## 第16回 高輪築堤調査・保存等検討委員会

日時：2022年4月6日（水）10:00～

## 第 15 回 高輪築堤調査・保存等検討委員会

### 開催記録（案）

### ○品川駅改良の基礎杭と遺構の位置関係

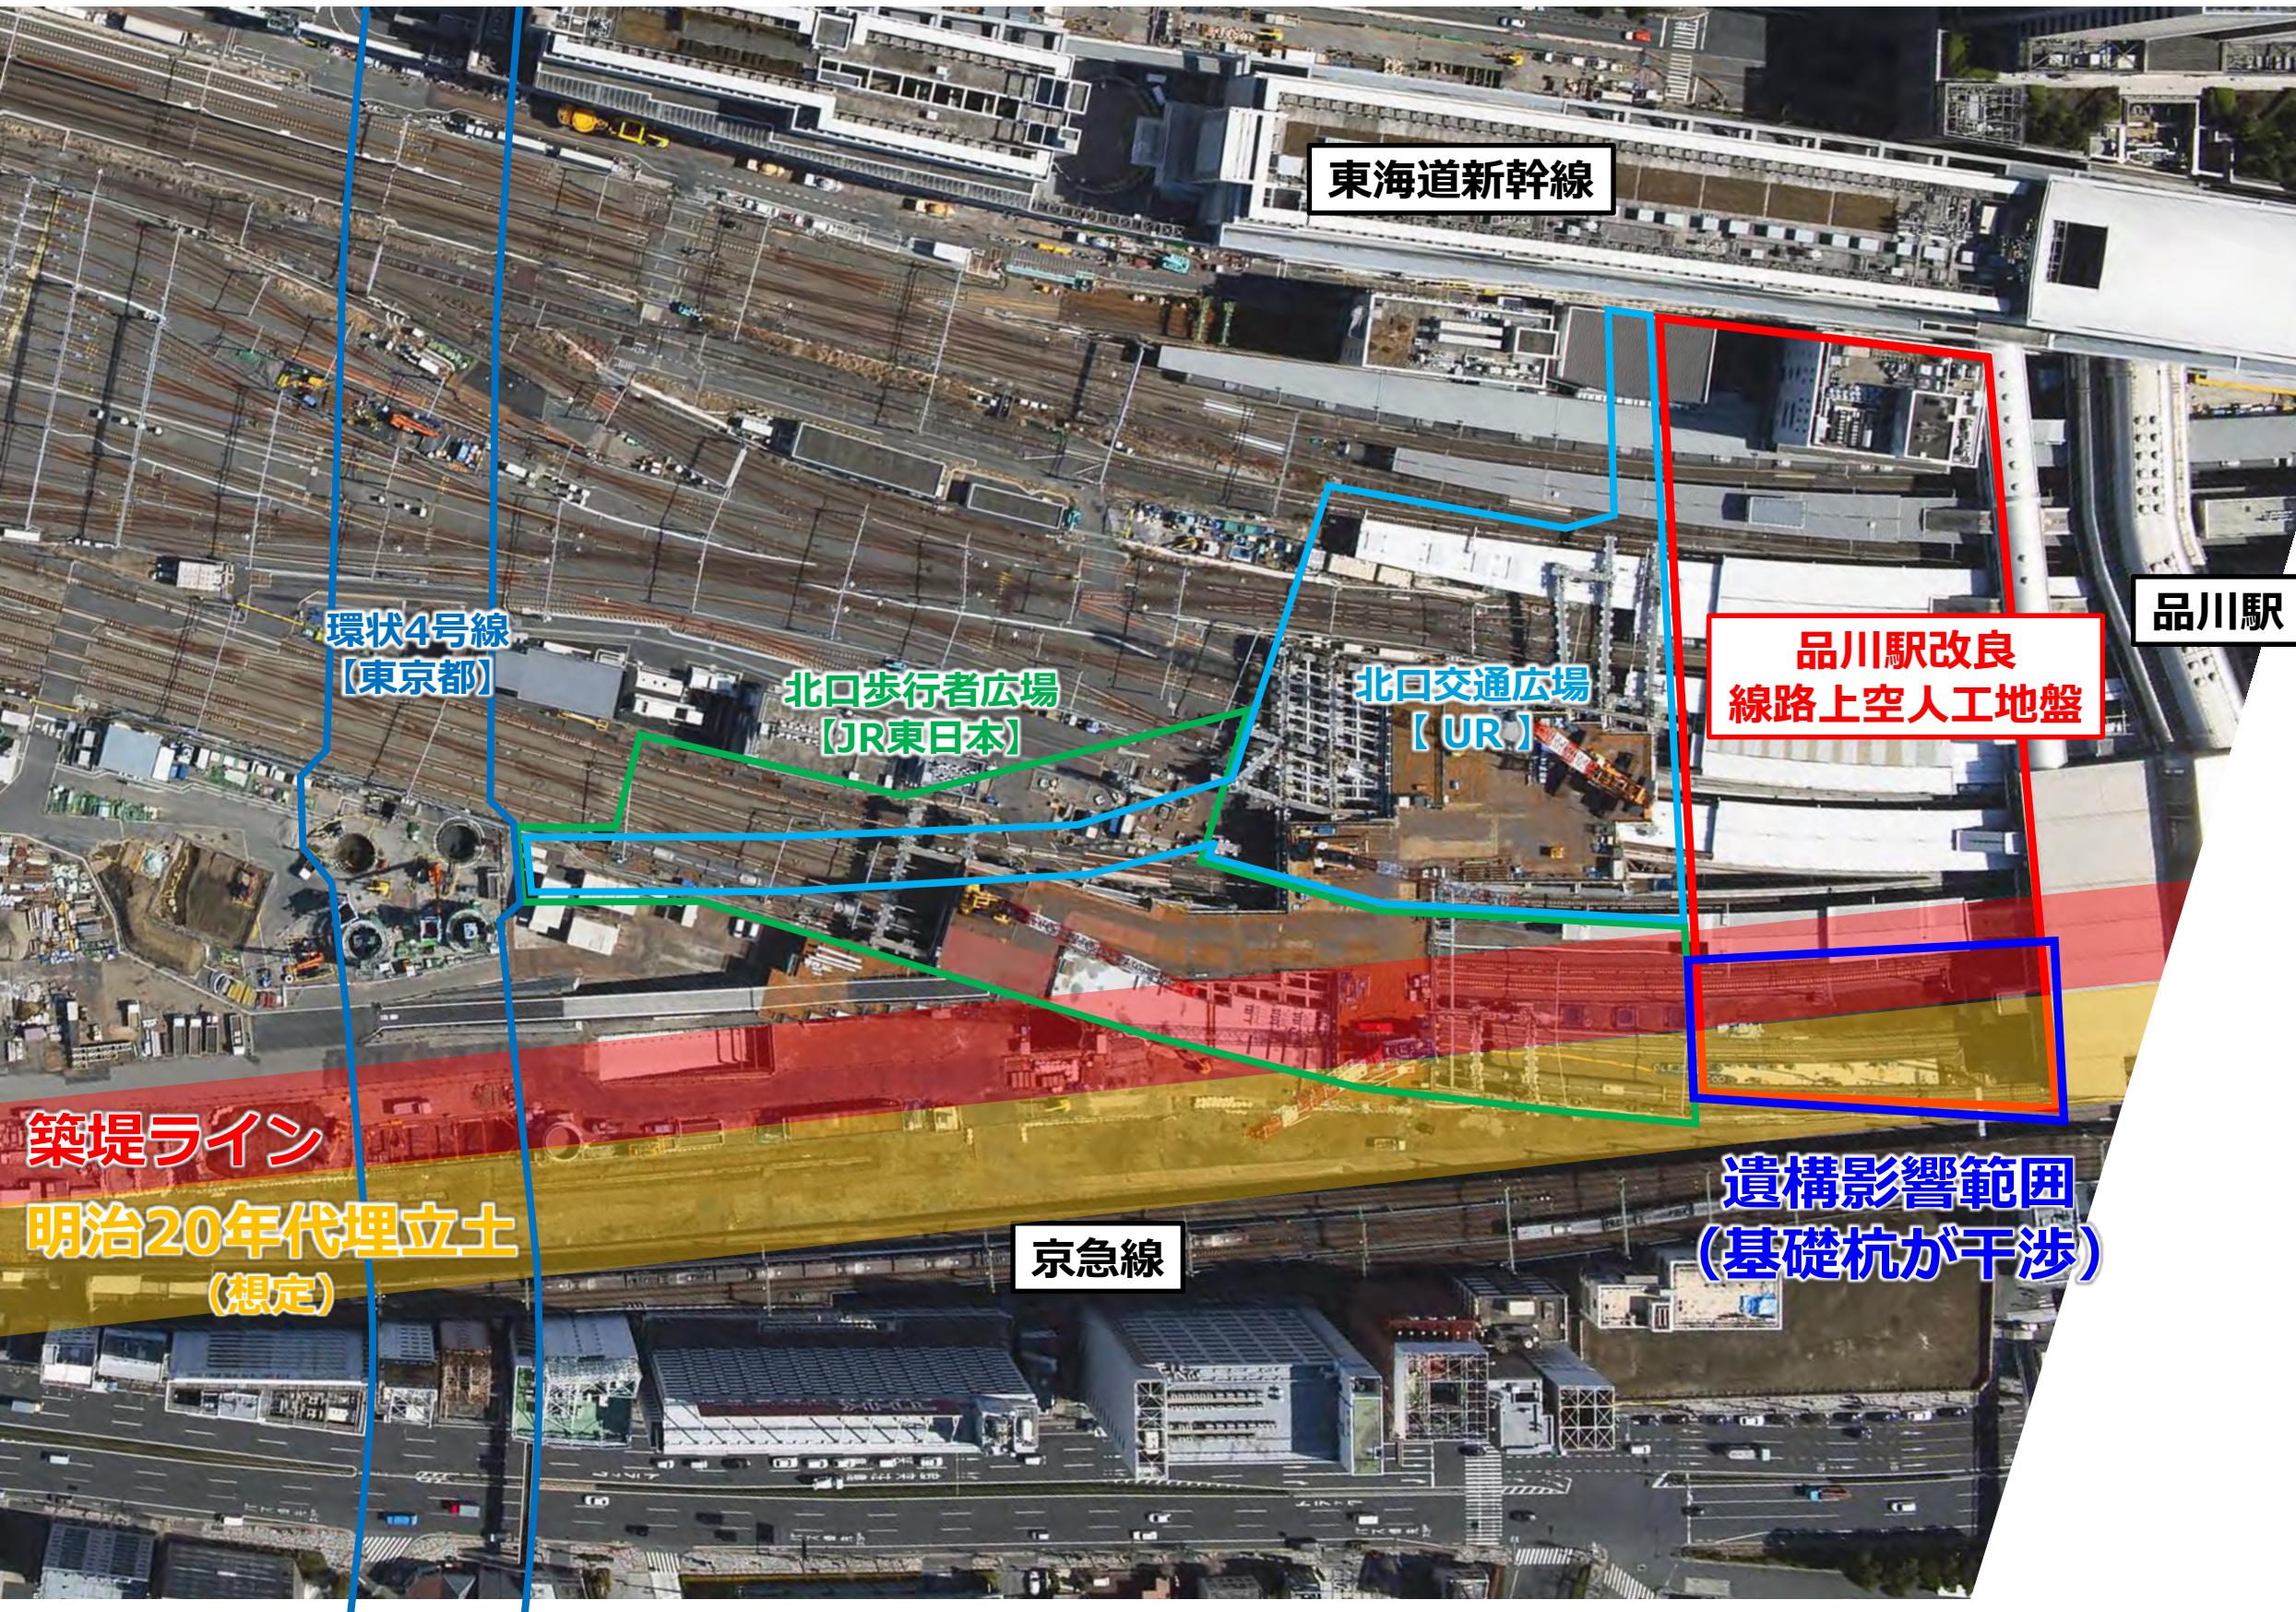
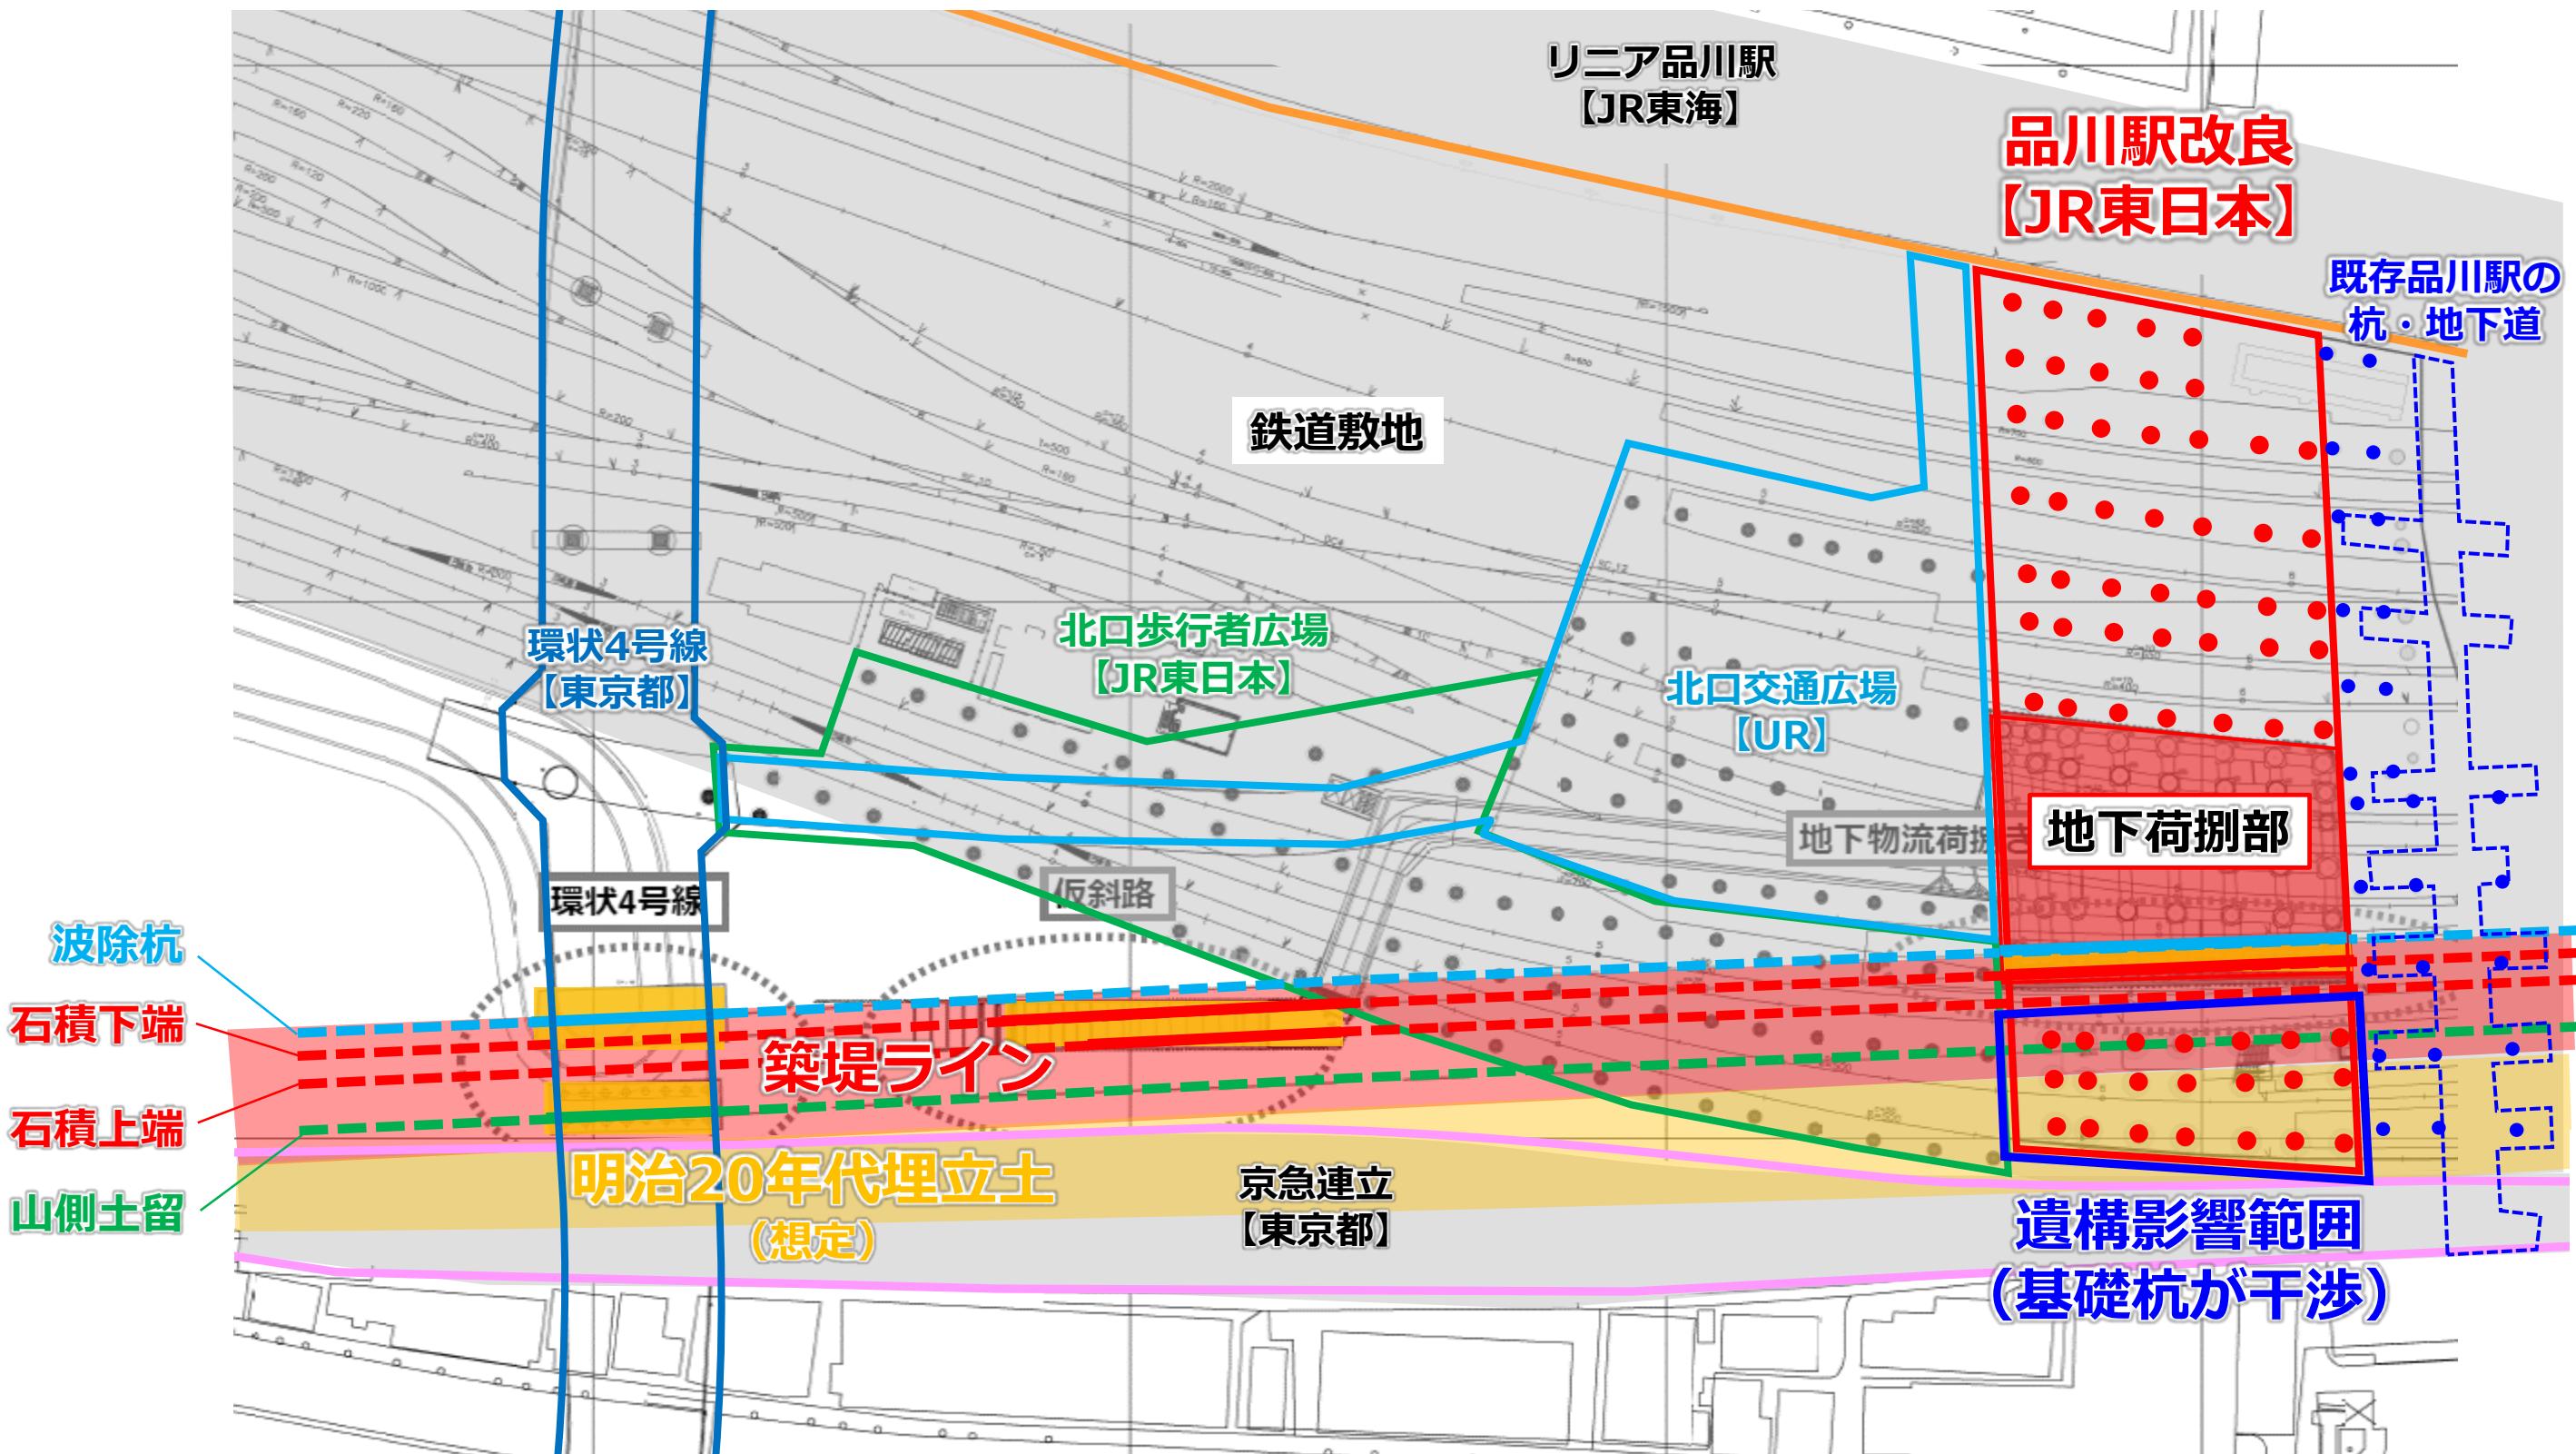
- (委員長) この件は初めて委員会で出てきた案件なので、問題点を指摘する。1点目は、駅改良計画を見直すことができないのかという確認から始める必要があり、まずはその説明をしてもらいたい。というのは、5ページのA断面に遺跡の位置が落ちていない。断面で見たときに遺跡を残すと上部のコンコースなどがどのくらい削られるのかなど、もう少しきちんとデータを示してもらいたい。仮にこの部分に駅ビルやコンコースが伸びなかっただけどうなるのかということを明示して、改良計画の見直しからお願いしたい。もう1点は、第2東西の断面が使われているが、既にこの断面は4街区では当てはまらない状況がわかっている。盛土の芯の両側に土留めがあつたりしている。遺跡の理解を深め、もう少し精密に描く必要がある。杭の位置などももう少し大きな図で、遺構の推定線がどこにくるのかということも検討が必要である。遺跡の評価は、今までの発掘調査の結果を踏まえた提示をするよう。更に、工法については提案案の適切性、発掘調査の方法の適切性も、明らかにする必要がある。杭の本数は減らせないとのことだが、その工法の問題と、発掘調査の方法はこれでよいのかどうか。第8橋梁との関係性について、現状、この部分の遺構の残存状況がこの資料では全くわからない。海側の荷捌き部分は発掘したけれども、山側の部分はどうなっているのかわからない。これをどのように理解するか。発掘調査の方法は遺跡の理解と関わるので、その上でどう考えるか、どういう対策案があるか検討が必要である。駅改良計画の見直しができないかどうか、遺構を残すと駅施設がどのくらい影響を受けるのか断面の検討、第二東西道路の断面ではなく4街区等の断面を用いた遺構の理解を精密に描き、これまでの発掘調査を踏まえた資料を明確にすること、工法・発掘調査方法の適切性、という以上4点を整理してもらい、当委員会で議論したいと考えるが、如何か？

- 削作業はない。
- (委員長) 6 ページと 7 ページの図示の範囲が異なる。6 ページの青線のラインと築堤が重なっているが、築堤の上に既に床を張っているのか？杭を打設したということか？
- (JR) その通りであり、その施工は築堤が発見されるより相当前の 2016 年に行われている。
- (委員長) 築堤の範囲に杭を打設したということか？
- (JR) 結果としてそういうことになる。
- (委員長) 2019 年の段階で遺構が発見されたがそれ以降に杭が施工されていたことはないということでよいか？掘削を伴う作業はないのか？
- (JR) ない。
- (JR) 7 ページの青色・緑色の範囲で今後掘削を伴う工事はない。赤色の範囲について、なるべく速やかに入りたいということである。
- (委員長) 了解した。では先ほど指摘の 4 点について、次回以降に詳しく議論したいので整理してきてもらいたい。では次に進む。

- ・線路上空人工地盤の基礎杭：一部が築堤および明治20年代埋立土（想定）に干渉
